Rev0.3 VOICE_RST追加
Rev0.2 BUG FIX反映版
**mkoma**
Sheet: /
File: MZ-2000_VOCALUINO4CMU.kicad_sch
**Title: VOCALUINO for CMU-800**
Size: A2
Date: 2026-09-25
**Rev: 0.2**
KiCad E.D.A. 9.0.6
Id: 1/1

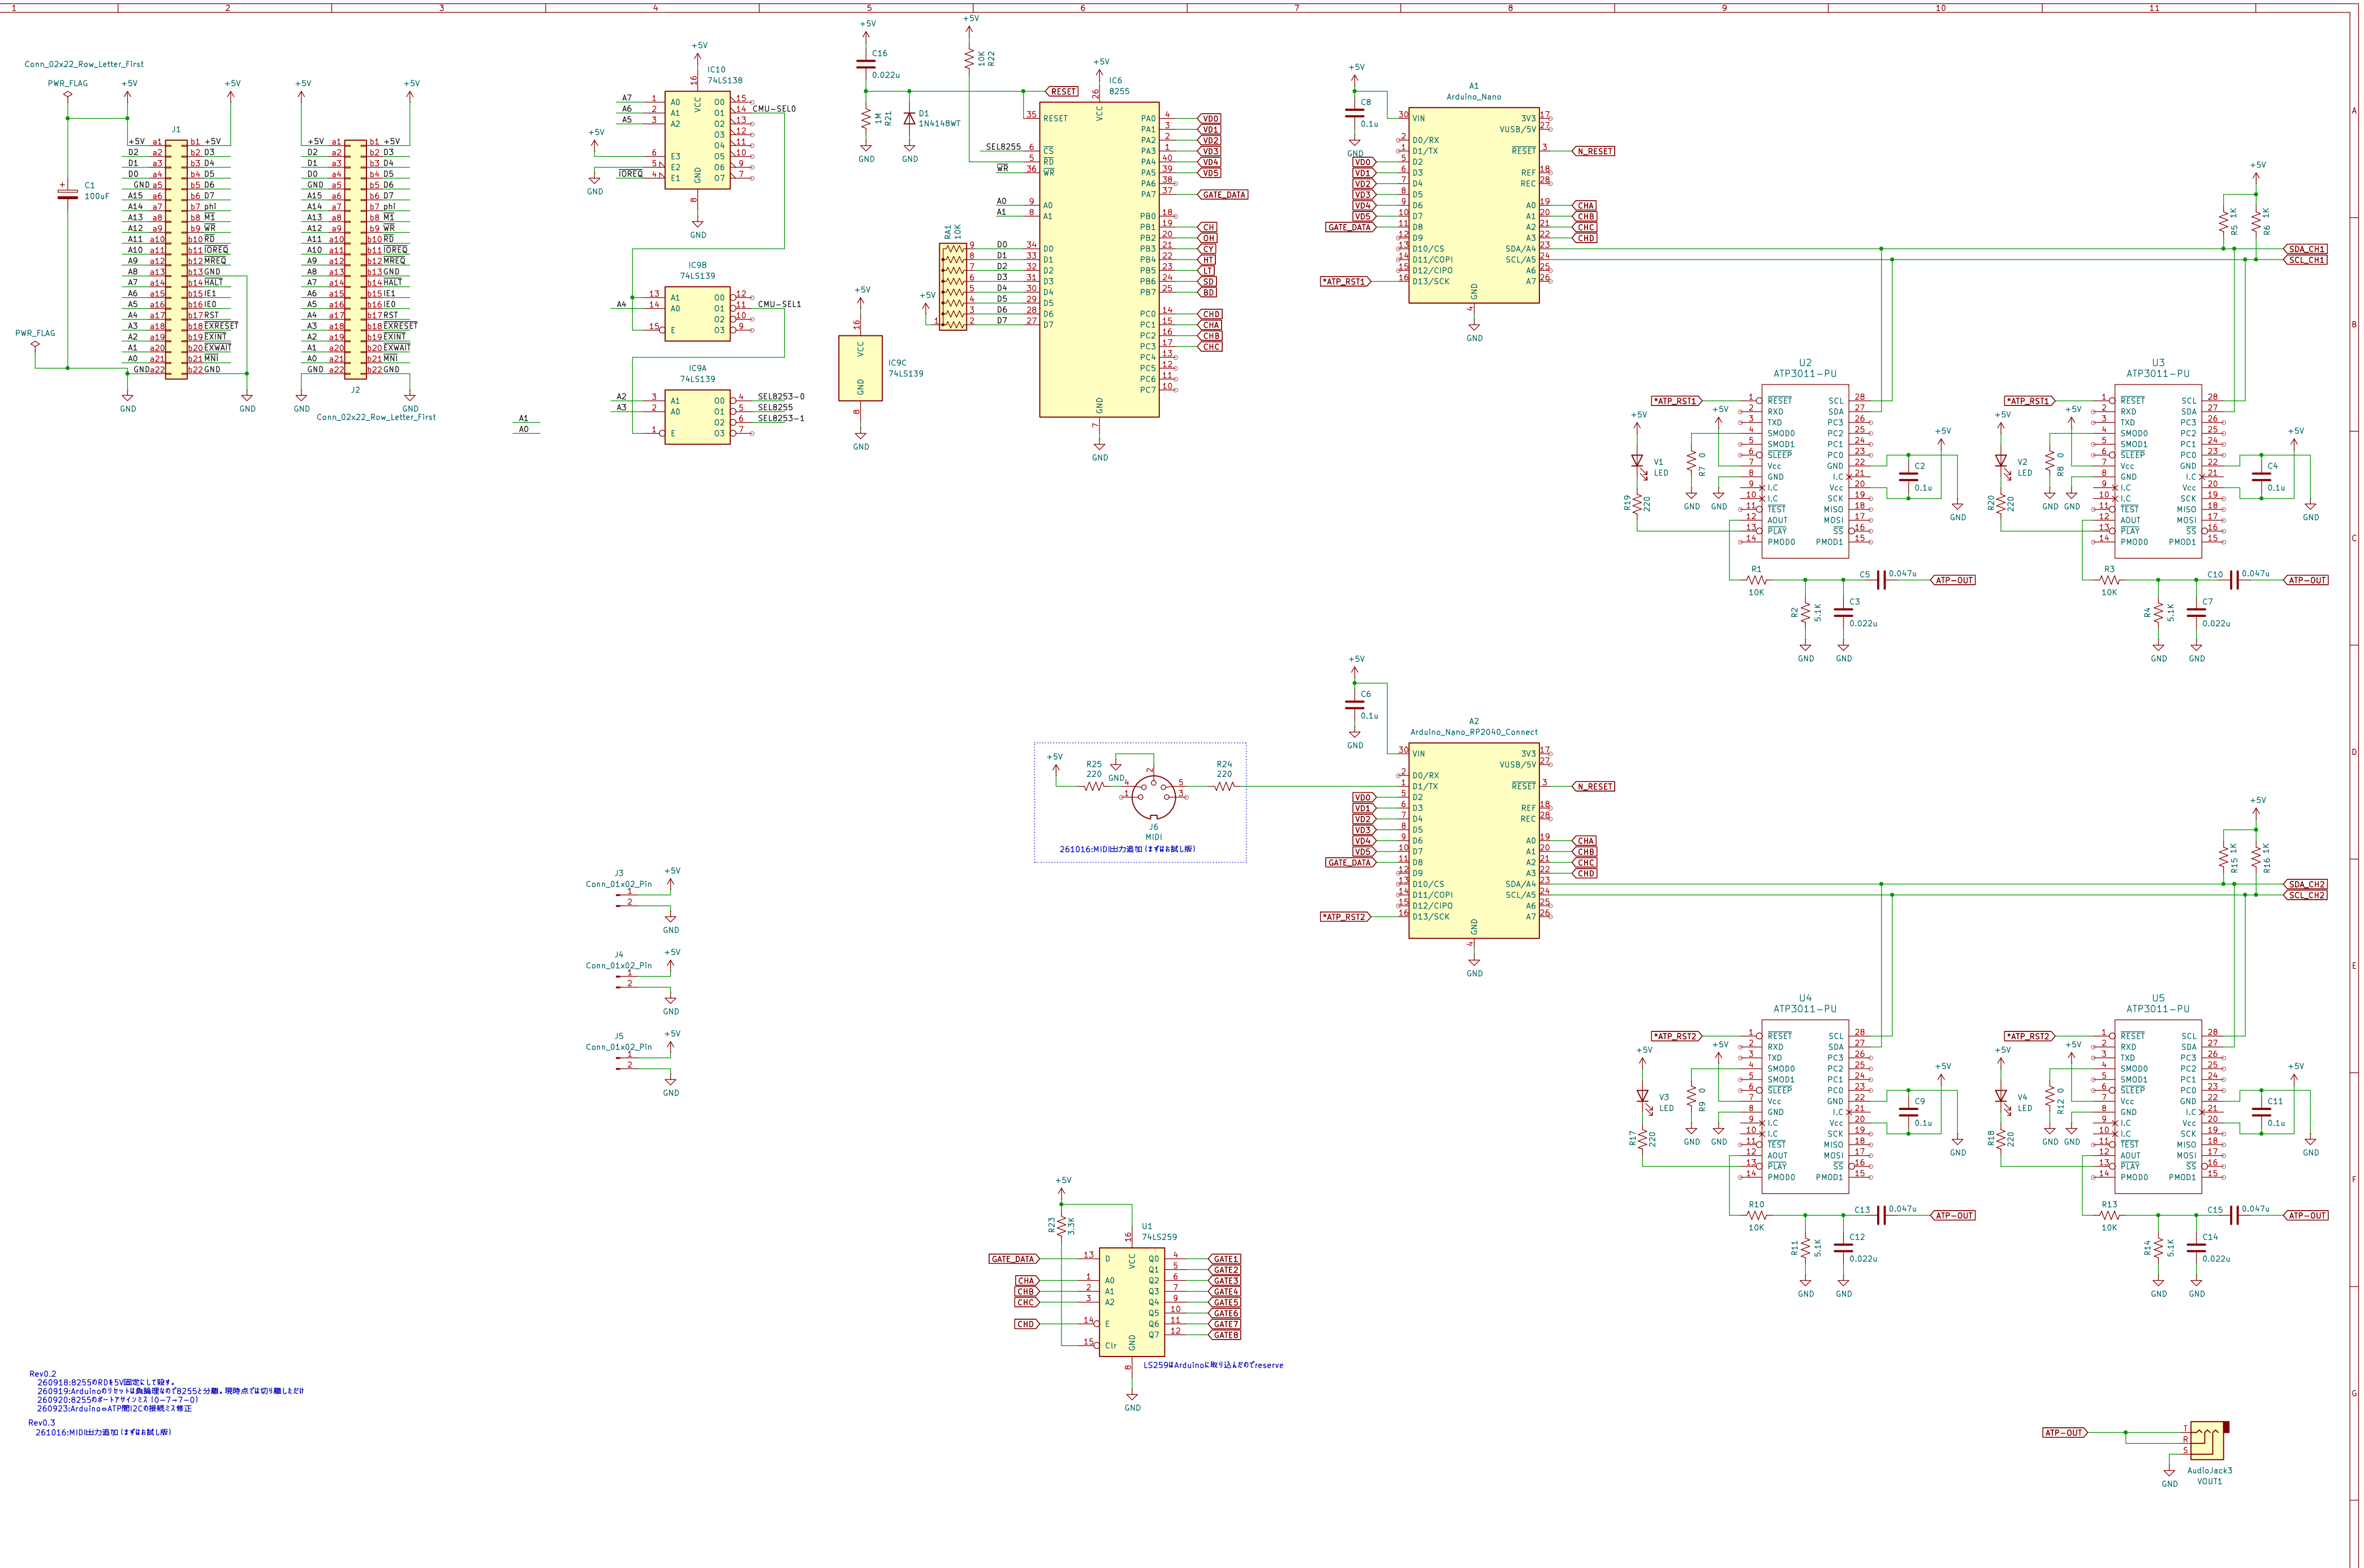
Rev0.2
260918:8255のRDを5V固定にして殺す。
260919:Arduinoのリセットは負論理なので8255と分離。現時点では切り離しただけ
260920:8255のポートアサインミス（0−7→7−0）
260923:Arduino⇔ATP間I2Cの接続ミス修正

Rev0.3
261016:MIDI出力追加（まずはお試し版）
